NORSK INSTITUTT FOR VANNFORSKNING

## Driftsundersøkelse av renseanlegg

Nordland

6. september 1976

Evenes Lufthavn's renseanlegg.

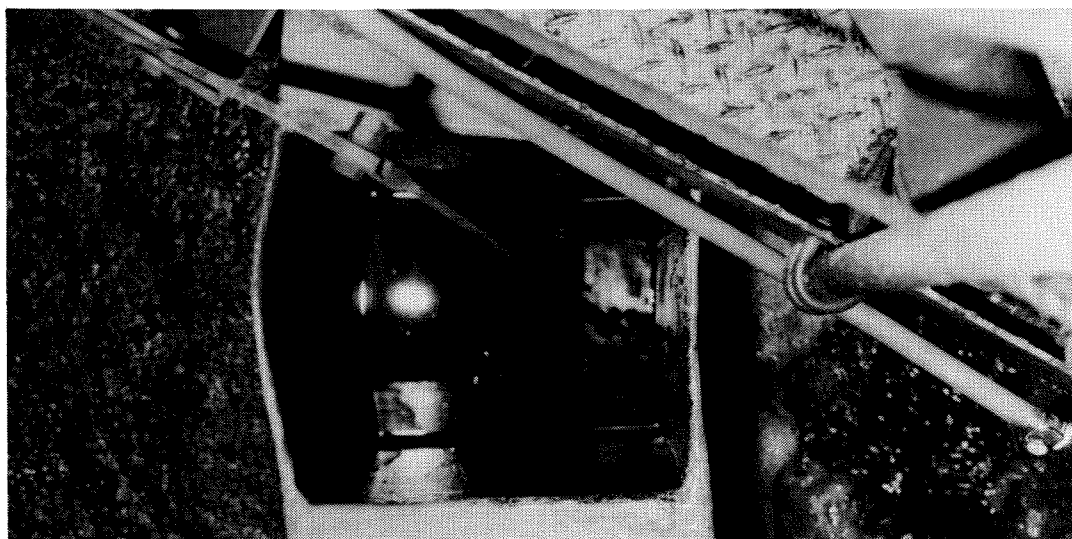
Det var en rekke mangler ved anlegget. Blant annet kan nevnes at utløpsventilen for det rensede vann var i ustand slik at klokken hele tiden lå i bunnstilling. Tilførselen til spylevannet var også brutt slik at renholdet av anlegget ble umulig.

Utløpsventilen for det rensede vann var i ustand slik at klokken hele tiden lå i bunnstilling .

Vår erfaring med denne type anlegg er også så dårlig at vi anbefaler at anlegget bygges om slik at man kan oppnå bedre rensesresultater og letter driften av anlegget.

Sulitjelma Gruber rensesanlegg.

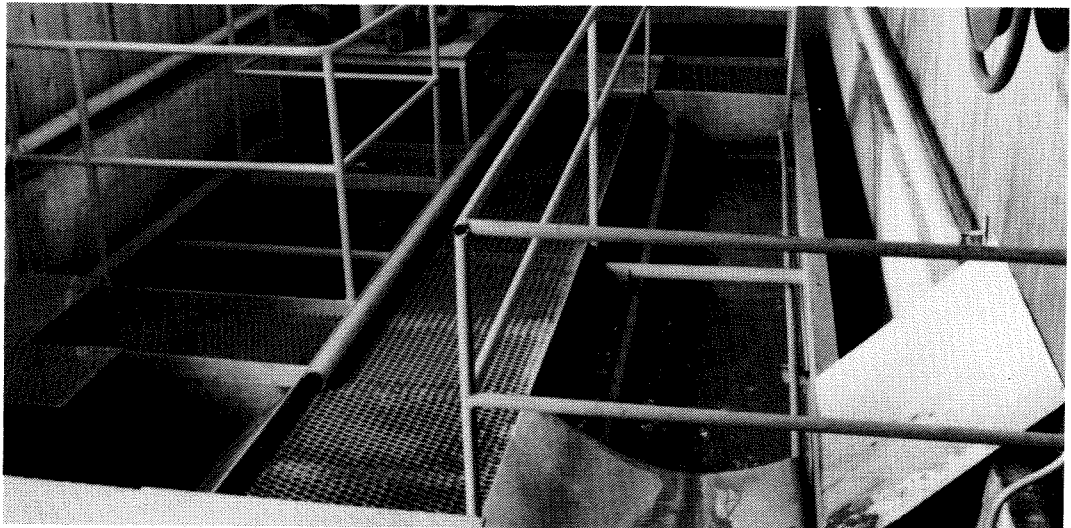
Anlegget var rent og pent.

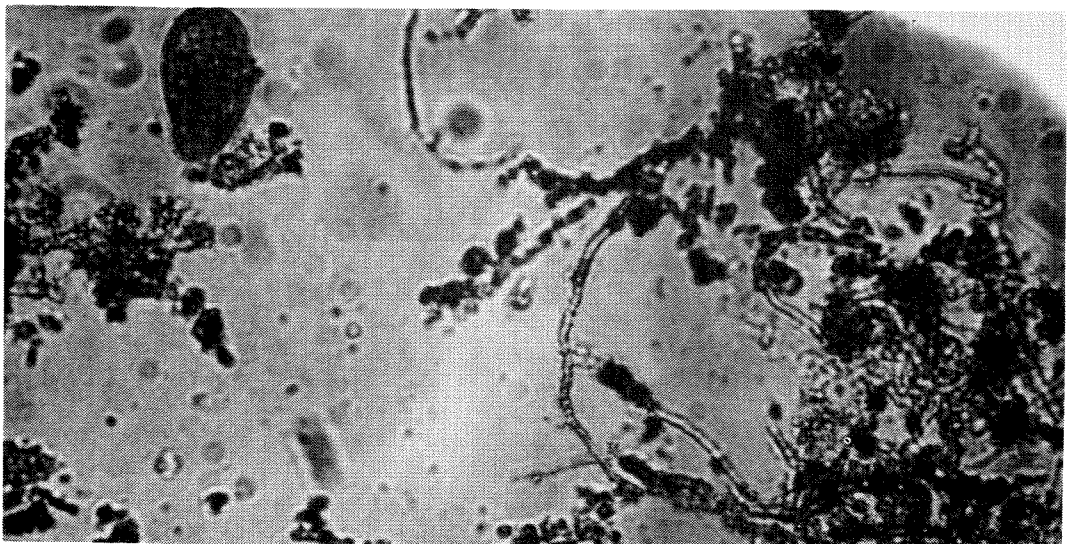
Det var meget lite slam i anlegget, men mikroskoperingen viste en normal fnokkstruktur og sammensetning. Øverst til venstre i bildet sees en ciliat. Forstørrelse ca. 300x.

Elvegard renseanlegg.

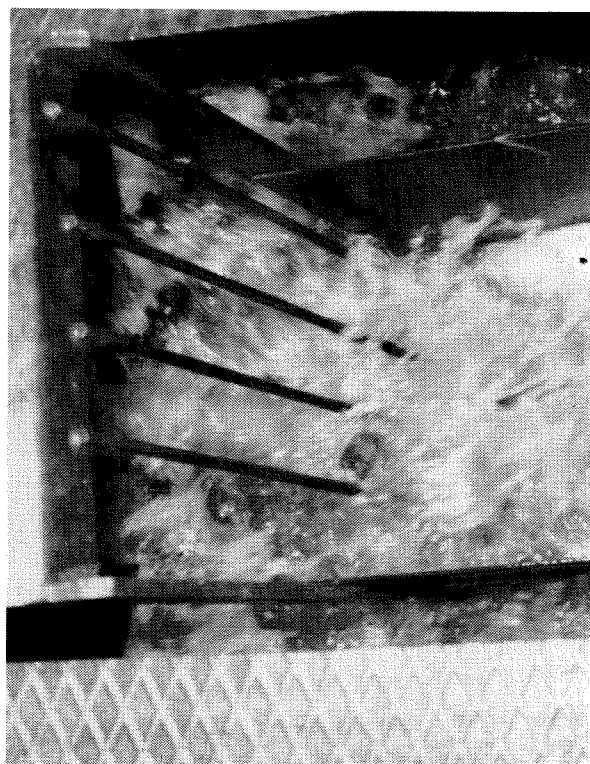
For å unngå igjentetting av rist, var annen hver stav i rista fjernet.

Utilstrekkelig tilbakeholdelse av filler i innløsryst forårsaket akkumulering av disse i luftetank og problemer med omrøring. Bildet viser også en mammutluffer som er ute av funksjon.

Vi anbefaler at driftsoperatøren sendes på driftsoperatørkurs slik at han får bedre forutsetninger for å drive anlegget på en tilfredsstillende måte. Driftsoperatøren må få bedre tid for driften av anlegget slik at dette kan besøkes hyppigere og de nødvendige målinger utføres og registreres (se driftsinstruks og driftsskjema).

Kariåsen renseanlegg.

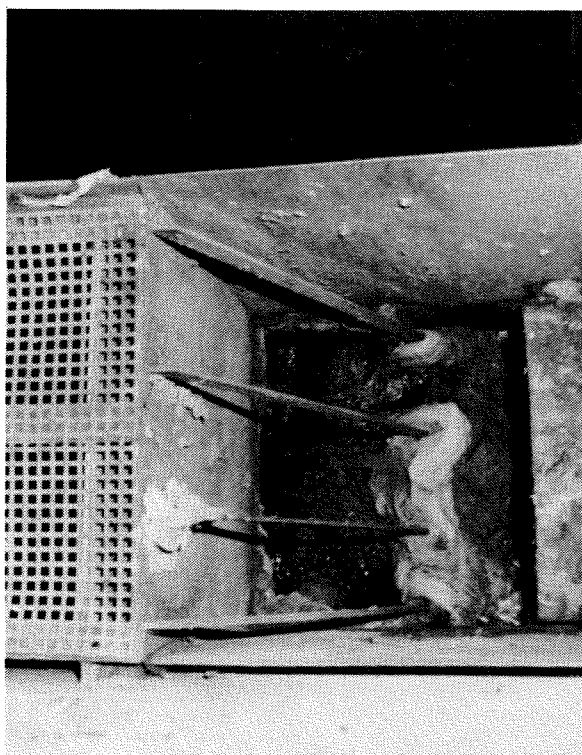
Flere staver i innløpsristen var fjernet slik at ristgodset ble ført med til luftetanken.

Denne type mammutblower makte ikke å holde det aktive slam i omrøring slik at dette avsettes på bunn av luftetanken.

Vi anbefaler at mammutlufterne fjernes og at det installeres vanlig luftesystem hvor luften blåses inn ved bunn via luftere. Lysåpningen mellom stavene i innløpsristen var også altfor stor slik at større filler og annet ristgods kunne passere risten og på den måten skape problemer med omrøring i luftetank og igjentetting av rør og mammutpumper.

Storforshei renseanlegg.

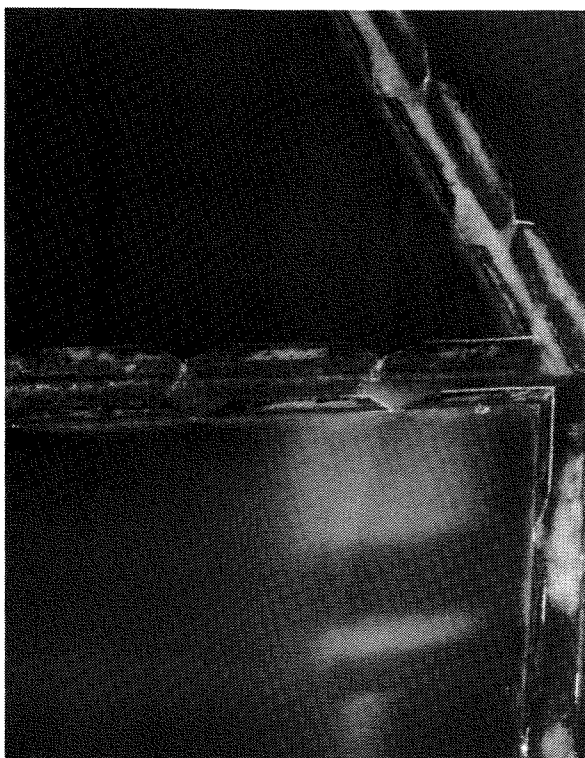
Overløpsrennene var sterkt korrodert og manglet skjerming mot flyteslam.

Overløpsrennen i sedimenteringsbassenget var sterkt korrodert og trakk noe ujevnt. Rennene manglet også skjerming mot flyteslam slik at flyteslammet ble ledet med utløpsvannet. Gangbaner og rekkverk var også noe korrodert. Undersøkelsene viste at noe slam hang på veggene i slamkummen. Nedskrapning av dette slam til slamlommen bør inngå som en del av driftsrutinen.

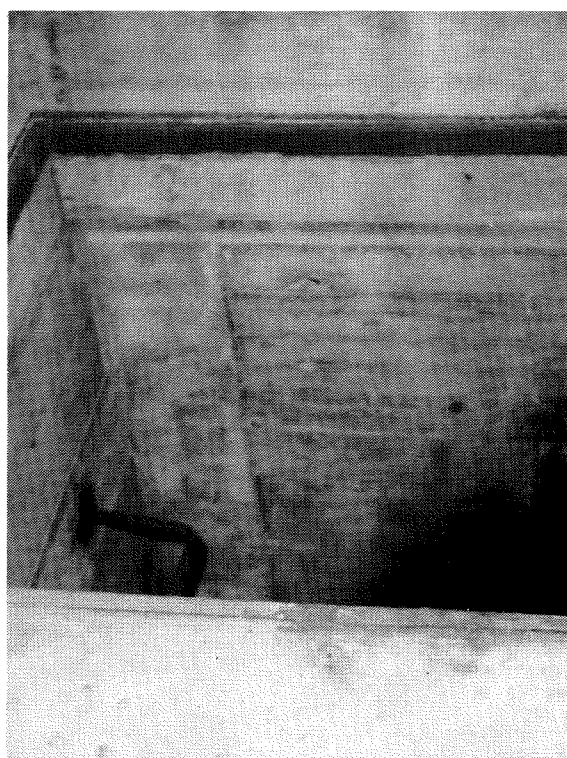
Sikringsutstyret var ikke i orden. F.eks. denne kum for slamtapping var åpen og manglet rekkverk.

Sikringen ved anlegget var utilstrekkelig,- det gjelder særlig ved slamtappekummen i bassenghallen og i begge råtnetankrom. Røreverket i råtnetanken var heller ikke i orden.

Myklebostad renseanlegg.

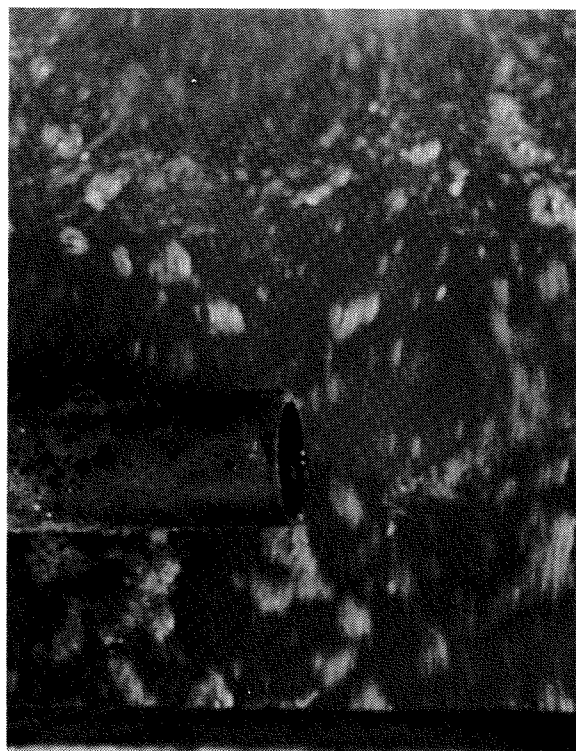
Returslamføringen var ikke i drift.

Granmoen renseanlegg.

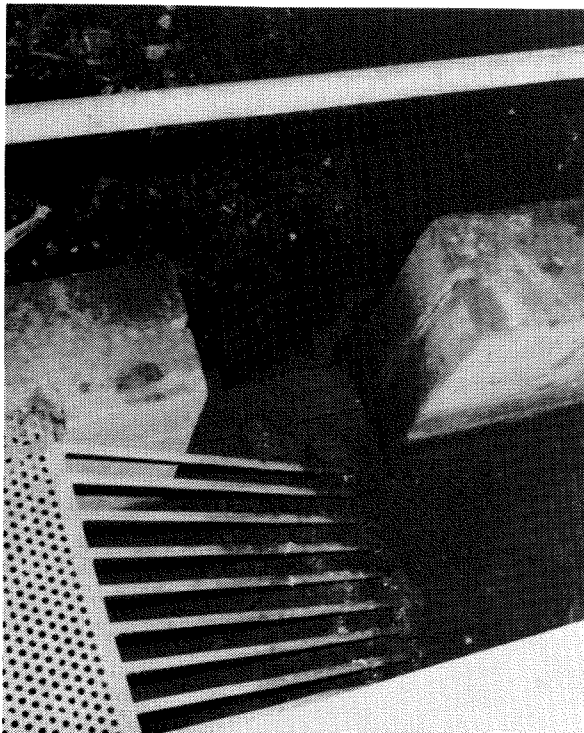
Innløpsristen var trukket frem slik at avløpsvannet gikk utenom risten.

Det ble funnet store slamavsetninger på bunn av luftetanken. Årsaken til dette er den type mammutluftere som benyttes ved dette anlegg ikke makter å holde det aktive slam i omrøring. Disse bør derfor utskiftes med blåsemaskin og vanlig diffusorluftesystem hvor luften ledes inn ved bunn i luftetanken. Innløpsristen var også trukket for langt bak i innløpskanalen slik at avløpsvannet ikke passerte risten. Filler og annet ristgods vil derfor bli ledet til luftetanken hvor de avsettes og skaper problemer ved omrøringen og igjentetting av rør og mannupumpe. Innløpsristen må derfor monteres i riktig stilling lenger fremme i innløpskanalen.

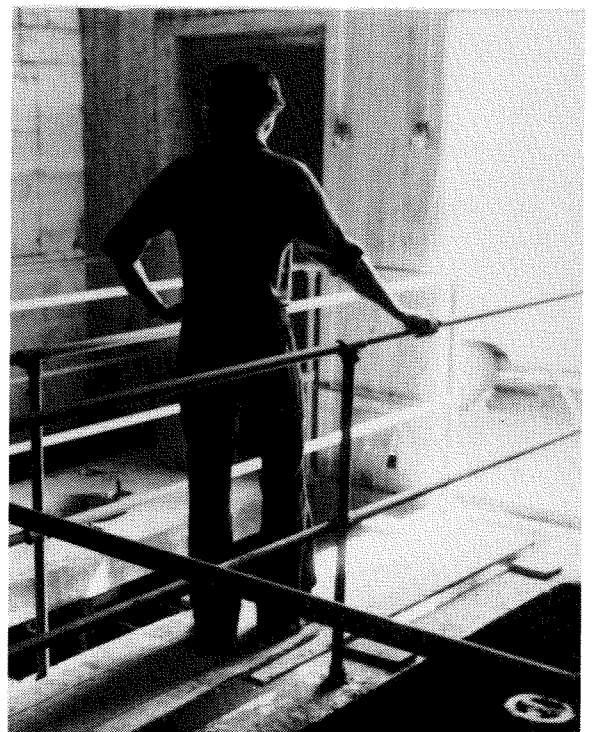
Løse lemmer var plassert som gangbane. Disse lemmer representerer en fare for driftsoperatøren.

Anlegget hadde spylevann for renhold, men trykket på dette var så lavt at renholdet ble meget vanskelig. Det bør derfor legges ny vannforsyningsledning frem til anlegget eller kople på en pumpe på eksisterende ledning. Anlegget manglet også skikkelig gangbaner. De løse lemmer som var plassert som gangbaner, ga utilstrekkelig sikring mot fall ned i bassengene.

Vefsn landbruksskoles renseanlegg.

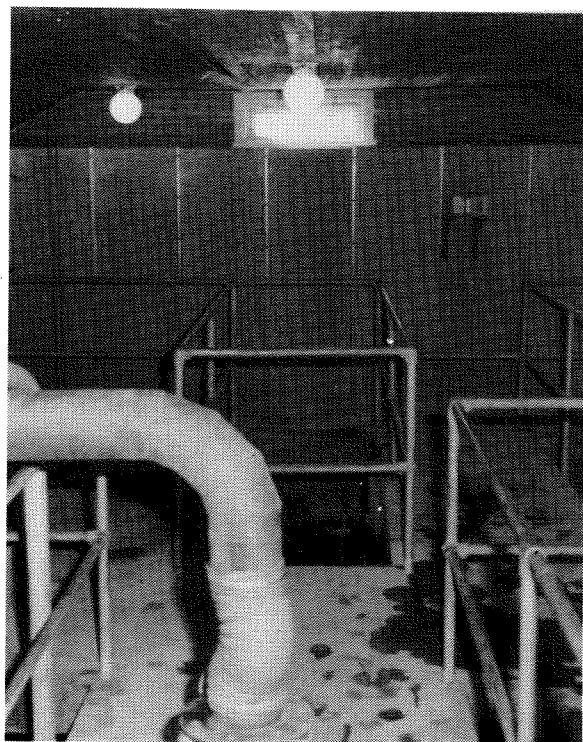
Renseanlegget innvendig. Anlegget manglet spylevann for renhold.

Utløpsrennene i sedimenteringsbasenget var sterkt korrodert.

Anlegget manglet spylevann slik at et skikkelig renhold var umulig. For å oppnå en tilfredsstillende drift av anlegget, må spylevann installeres. Utløpsrennene i sedimenteringstanken trakk noe ujevnt. Disse var sterkt korrodert og burde vært skiftet.
